#### DĖL ATSAKYMŲ Į PATEIKTUS KLAUSIMUS

Uždaroji akcinė bendrovė „VILNIAUS VANDENYS“ viešųjų pirkimų komisija (toliau – Pirkėjas) vykdydama skelbiamų derybų būdu (PK20-253) Orapūtės ir jų montavimo darbai pirkimą (pirkimo sąlygos patvirtintos 2020 m. gegužės 27 d. Komisijos protokolu Nr. PR-VP20-707) (pirkimo numeris – 489857) (toliau – Pirkimas), pateikia atsakymus į gautus klausimus:

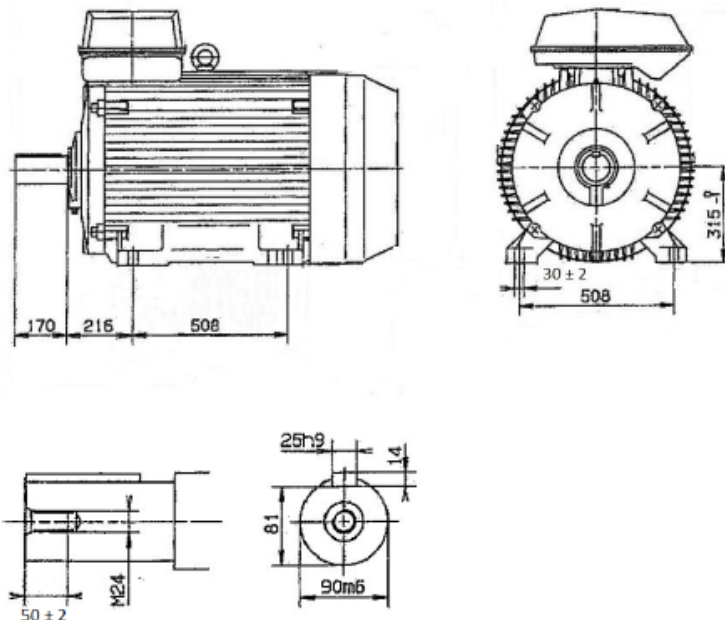
**1. KLAUSIMAS:** Po patikslinimo nustatėte, kad reikia pakeisti ir variklio skriemulį nauju todėl prašome nurodyti esamų skriemulių žymėjimą ir/arba išorinį diametrą, diržų kiekį bei el. variklio ašių diametrus. Šių parametru reikia parenkant naujus skriemulius. Taip pat keičiant skriemulius naujas rekomenduojame keisti ir diržus, tačiau šių prekių nesate nurodę pirkimo sąlygose todėl nėra aišku ar naudosite esamus diržus ar reikia įvertinti ir naujų diržų kainą.

**ATSAKYMAS:** Paaiškiname, kad skriemulys su kūgine įvove SPC335x8 (trapezinio diržo profilis SPC, skriemulio išorinis skersmuo 344,6 mm, diržų skaičius – 8). Taip pat patiksliname, kad Tiekėjas turi įsivertinti ir diržų keitimą naujais.
